Høyringsuttale (KF-340)

☒ Områderegulering Midtmarka-Rotemyra

Merknad til Områderegulering for Midtmarka og Rotemyra-bevaring av natur og kulturmiljø, sjå vedlegg for fullstendig tekst og illustrasjonar.

Merknad til Områderegulering for Midtmarka og Rotemyra-bevaring av natur og kulturmiljø.

Områdegrense for omsynssone for vern av kulturmiljø 570-4. Gnr. 1bnr.405.

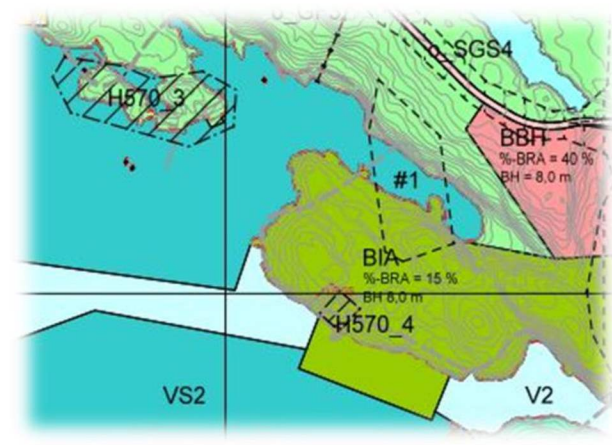
For naust på Lyngholmen Gnr.1.Bnr.405 (sjå bilete under), er omsynsona avgrensa til sjølve naustet. Det er vidare indikert at kyststien går gjennom naustet. Illustrasjon av kai-anlegg for sjøsport-senter er vist framfor naustet.

- 1. Omsynssyna må utvidast til å inkludera området rundt og framom notebua. Subsidiært må omsynssona gjelde minimum heile tomtearealet Gnr1.Bnr. 405.** Tomtestorleiken er 310 m². I følgje rettsbok for Meland forliksråd (sak nr. 2005033) skal det og kunnast setjast opp ei ny sjøbu på sida av den bua som står der. I tillegg skal det vera areal til parkering på baksida (nord aust) av notebua.

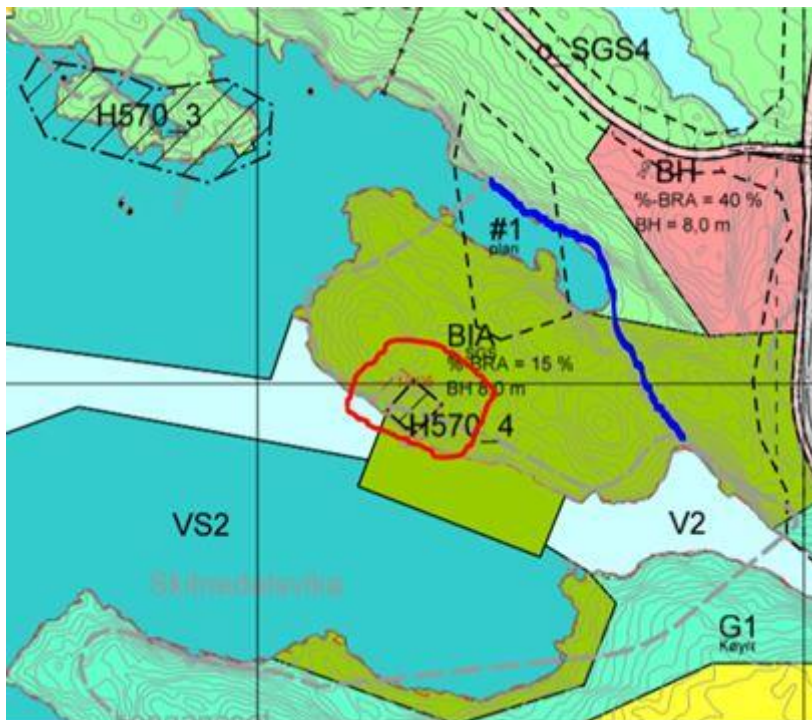
Ein eventuell kyststi bør gå nord-øst for 300m grava, som Flatøy Skyttarlag hadde. På denne måten unngår ein konflikt med omssynsone for notebu og vegen vil kunna følgje naturleg skjering i terrenget med minimale inngrep. Sjå bilete.
